# Reglamentación Técnica

## ANEXO 001: promocional 850 CAF - 18/03/2022

### 80 - CARBURADOR

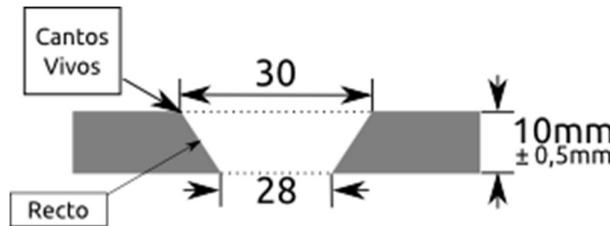
Para la marca Fiat, carburador Weber 30 ICF diámetro max.  $30^{+0,7}$ , difusor max  $22^{+0,6}$ mm con brida de 30mm.

Para la marca Renault Gordini 1020cc carburador Weber 30ICF diámetro max.  $30^{+0,7}$ , difusor max  $22^{+0,6}$ mm, con brida 25mm según plano adjunto.

Para la marca Renault R4 carburador Weber 32 ICEV diámetro max  $32^{+0,7}$ , difusor max.  $24^{+0,6}$ mm con brida de 27mm según plano adjunto.

Para las marca Renault 850 carburador Weber 32 ICEV diámetro max  $32^{+0,7}$ , difusor max.  $24^{+0,6}$ mm, con brida 28mm según plano adjunto.

La brida será de una altura de 10mm, con diámetro interior de 25mm en angulo recto.

Estas bridás serán armadas con una junta abajo y otra arriba que no sobrepase su espesor de 1,5 Mm. cada una-
